# 資料２　民間規格作成団体 作成資料（添付資料 1～6、別添資料 1-1～5-2）

| 件　名 | [WES 9801:2026 特定認定高度保安実施者による保安検査基準（コンビナート等保安規則関係）] |

資料④_【WES 9801用】規格原案作成委員会 コメント(事前)回答

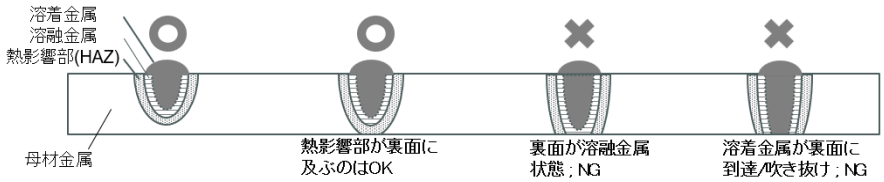
以下の通り，**表 A.3** の“**a)** 耐圧部材を貫通していない溶接又はろう付”の解説に，概略図を追記した。

**表 A.3** の“**a)** 耐圧部材を貫通していない溶接又はろう付”とは，前処理も含め溶接前の状態で耐圧部材を貫通している部位の溶接だけでなく，溶接前の状態では貫通していなくても溶接後に板厚全体にわたって溶け込んだ溶接のことであり，例えば片側肉盛溶接において溶接面の反対側（裏側）の一部が溶融して溶接金属（溶着金属又は溶融部）となった溶接は，耐圧試験の免除条件に該当しない。

**解説図 1**－耐圧部材を貫通する溶接及び貫通しない溶接の例

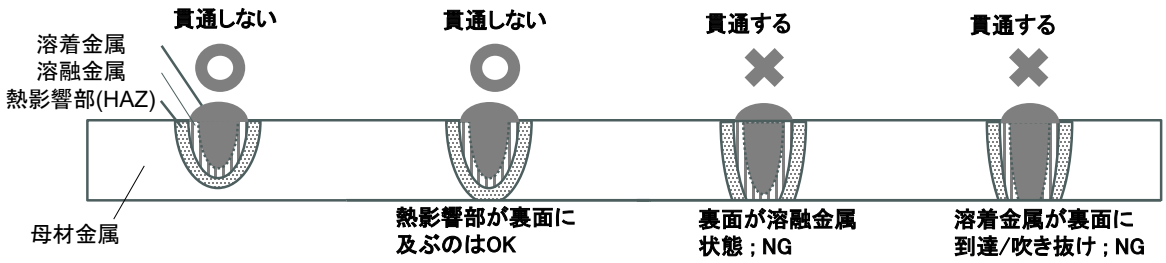
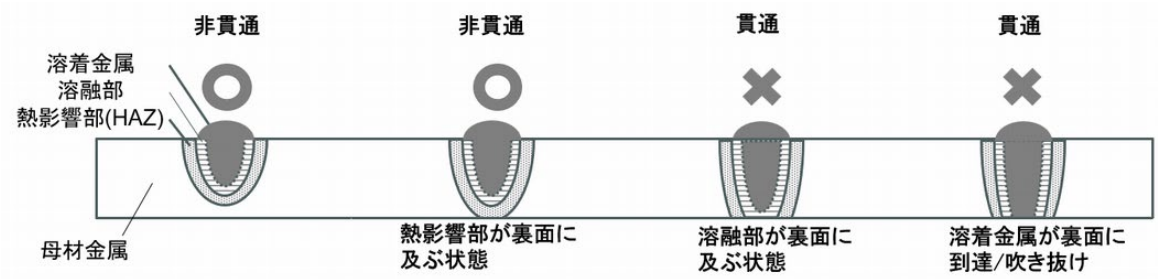
| 頁番号 | 箇条番号 | 図表番号 | コメント者<br>氏名 | コメントの<br>タイプ① | コメントの<br>タイプ② | コメント | コメントに対する回答 | 審議内容 | 審議結果 |
|---|---|---|---|---|---|---|---|---|---|
| 50 | 5.11 b) | 解説図1 | 小川副委員長 | 一般 | 要修正 | 『貫通しない』⇒『貫通していない』、『貫通する』⇒『貫通した』に修正のこと。図は『非貫通』『貫通』とする | 拝承 | | 原案修正 |
| 50 | 5.11 b) | 解説図1 | 中野委員 | 一般 | 要修正 | 『溶着金属』と『溶融金属』は区別せずに『溶接金属』だけにして、一番右の図は不要では？ | 本文に合わせて『溶融金属』は『溶融部』などに修正する。 | | 原案修正 |

**解説図 1**－耐圧部材を貫通した溶接及び貫通していない溶接の例
